2ème partie

DANGERS :

PJ 5 p 12-14-19 AIRE D'ETUDE Dossier Etude de Dangers

Voici le spectre d'émission de la Vestas V100 STE 2.2 MW :

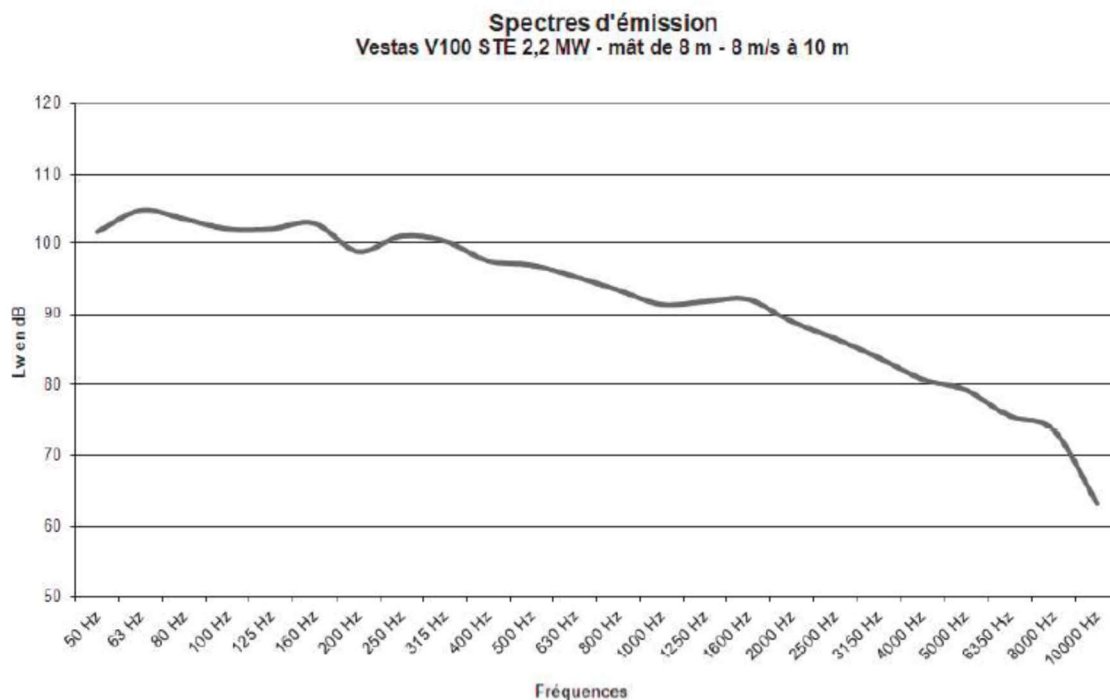
L'étude aurait dû être faite avec les caractéristiques de La VESTAS 110 puisque chaque éolienne a sa caractéristique, là encore n'est-ce pas le prolongement du Parc de la Butte de Soigny ? Que peut-on dire de la validité des réponses fournies pour une autre machine que les nôtres ?

FIG. Emplacement des points de mesure – Source IGN, Kiétudes

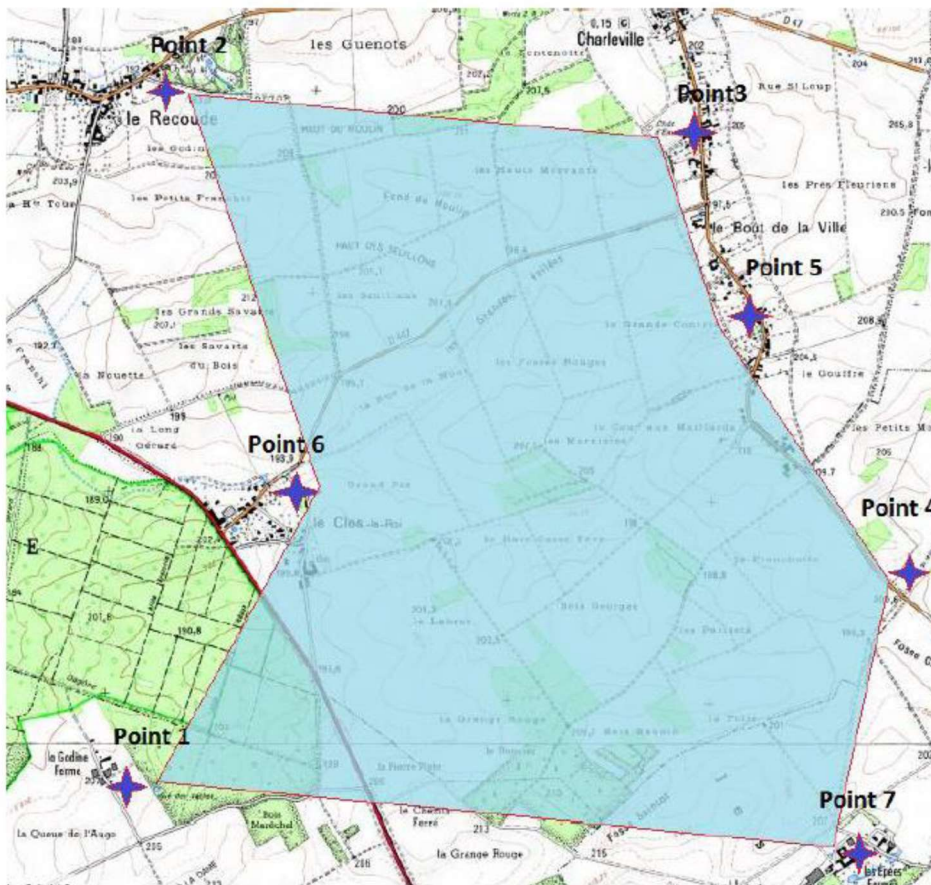
Revenons sur le choix du point 1 :

FIG. Vue aérienne Point 1 – Source Géoportail

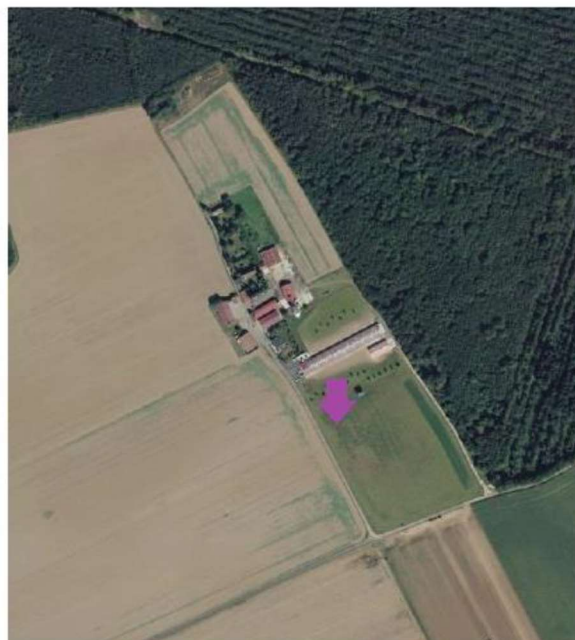
Ils oublient de préciser que la Godine est située de l'autre côté de la Forêt du Gault mais en plus est une ferme, siège de plusieurs ICPE bruyantes avec en particulier deux élevages de

poules de 30 000 et 40 000 bêtes. Ce n'est guère intéressant comme lieu pour trouver un **bruit ambiant minimal** qui serve ensuite de référence au bruit en présence d'éoliennes.

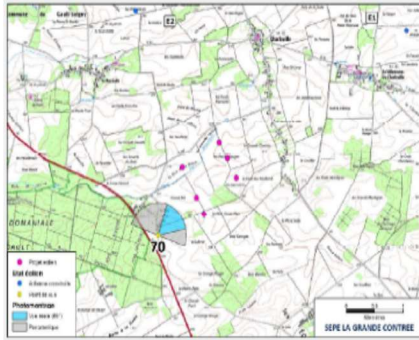
De là, au croisement avec la D447, **nous verrons tous 6 éoliennes**, ce n'est pas ces 3 arbres qui nous les cacheront et encore moins les troncs d'arbre, et là encore nous ne sommes pas des statues plantées et immobiles.

Et pourtant sur le photomontage il en voit 3 bien visibles mais pas à l'échelle et les autres cachées.

Ici aussi, le château d'eau est bien petit par rapport aux éoliennes de 125m de haut et à 3km
C'est sur ce terrain que devraient être implantées les éoliennes si le projet n'est pas refusé

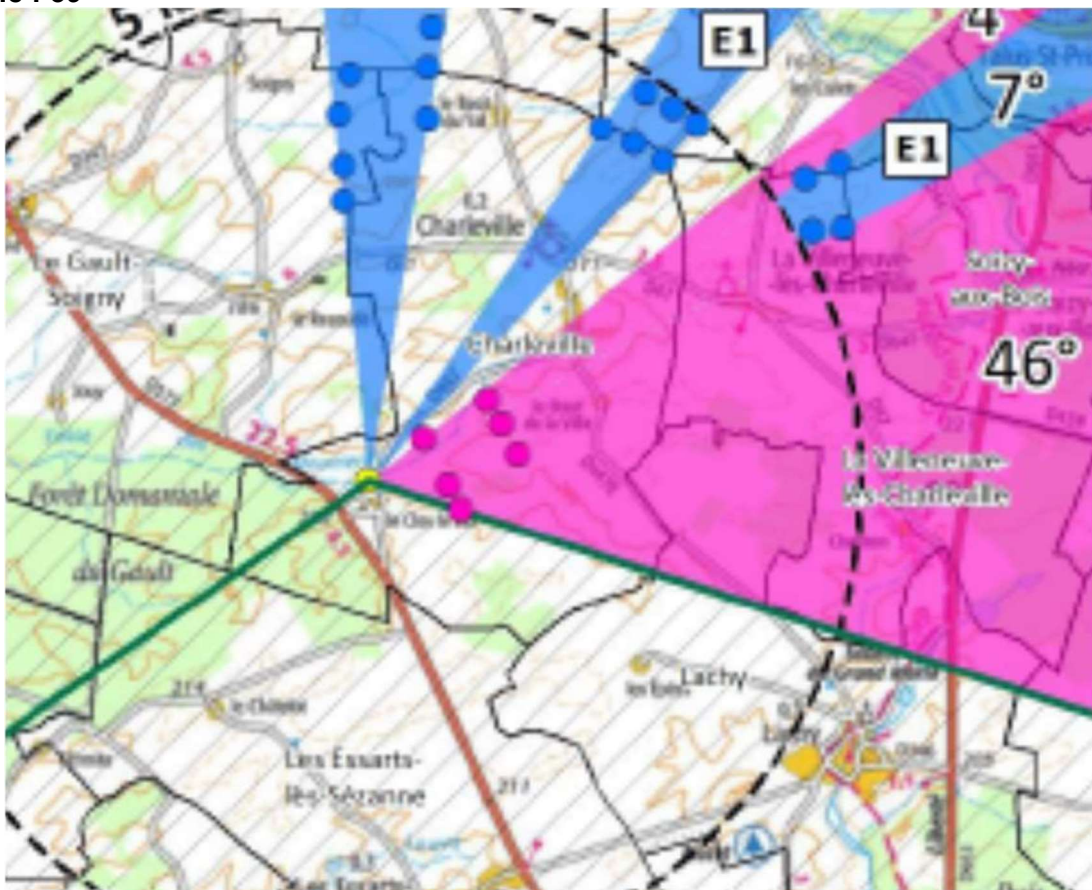
Le parc a un impact sur le Gault Soigny.

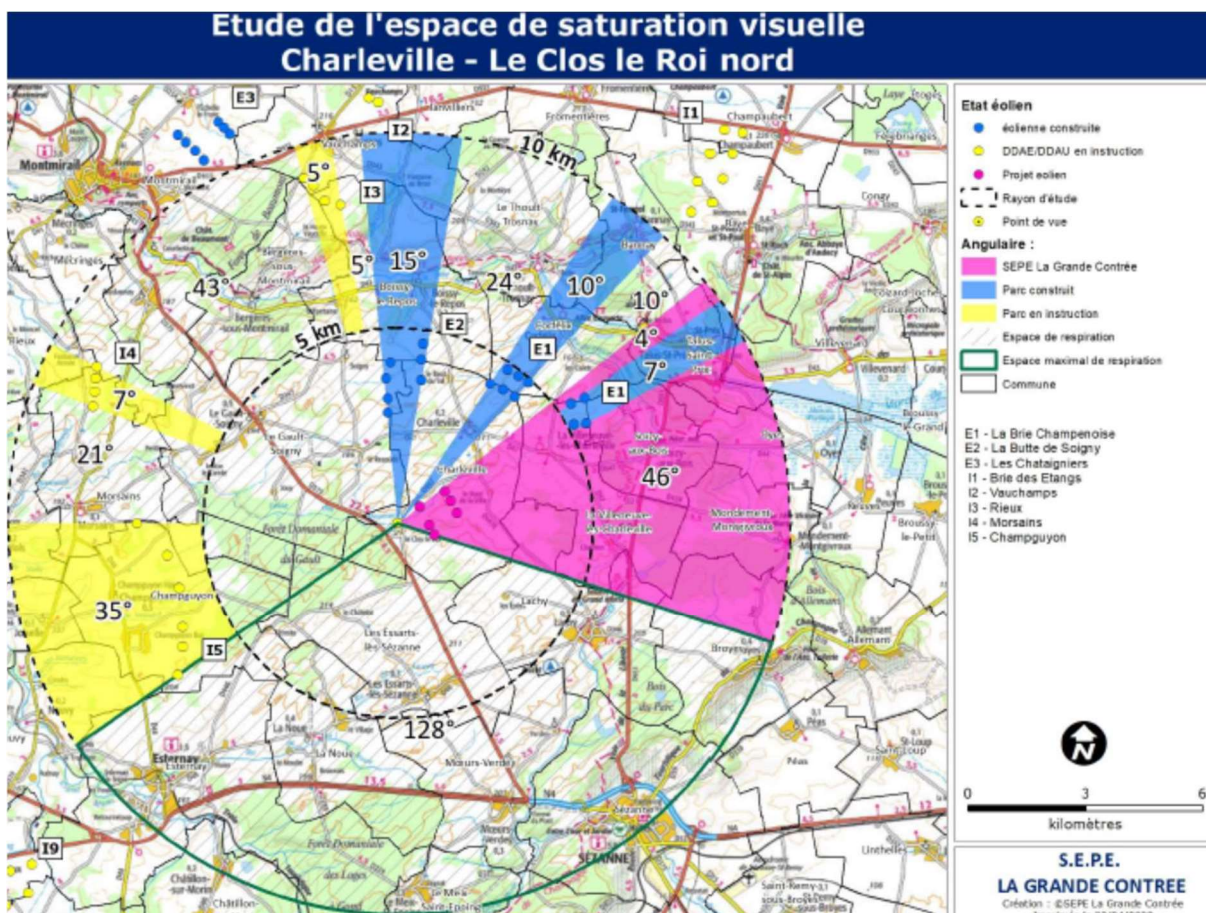
Les impacts sur les lieux de vie sont cependant considérés comme faibles par le pétitionnaire du fait de la distance et de la présence de filtres végétaux plus ou moins denses autour des villages et en direction du projet. L'Ae ne partage pas cette appréciation.

Nous répétons qu'un arbre de 5 à 20m ne peut cacher une éolienne de 135m. Une photo représentant le parc de la Butte de Soigny le confirme.
